**DOCUMENTO DE PREGUNTAS Y RESPUESTAS SOBRE
LA APLICACIÓN DEL RITE-07 REALIZADAS EN LAS
JORNADAS DE PRESENTACIÓN**

Versión: 27 de mayo de 2008

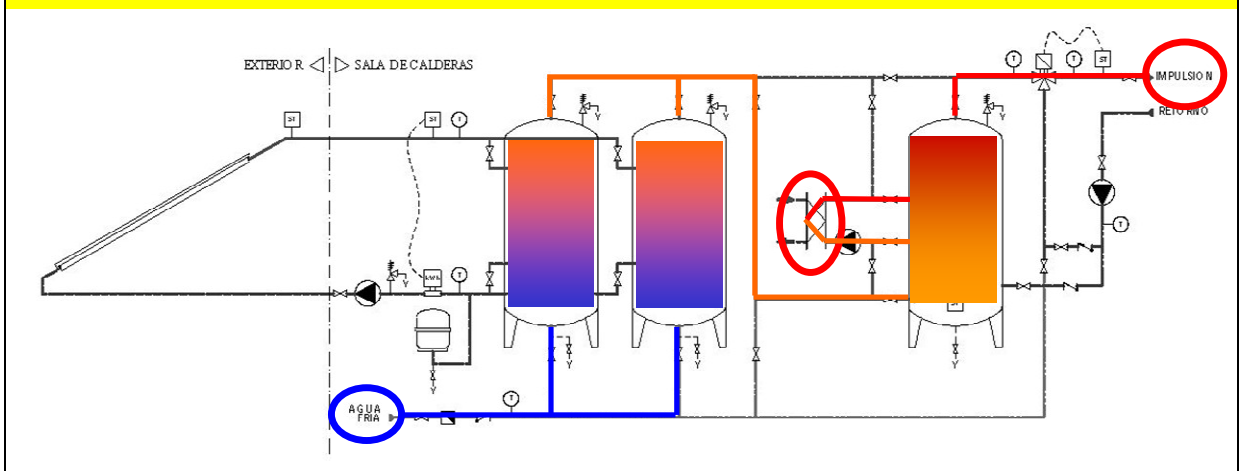
El tratamiento antilegionela en instalaciones de energía solar térmica, ¿hay que hacerlo en acumulación solar o llega en acumulación del sistema convencional?

Respecto a la obligatoriedad del tratamiento antilegionela en primer lugar hay que identificar de que tipo de edificio se trata; si son viviendas se tienen dos situaciones: que la instalación sea centralizada o que se haya resuelto con calderas individuales.

Si la instalación es central no hay ningún problema para realizar el tratamiento en continuo

sobre el depósito convencional y periódicamente sobre los solares; esta sería también la solución para cualquier otro edificio que no sea de viviendas.

Si las instalaciones son individuales, por tratarse de viviendas no es estrictamente obligatorio realizar el tratamiento; si bien si las calderas disponen de acumulación el tratamiento puede realizarse sobre el depósito de la caldera, si la producción es instantánea se puede regular la caldera a 60°C y que el usuario mezcle en griferías, y también se puede realizar el tratamiento periódico incluso aprovechando directamente la radiación solar.
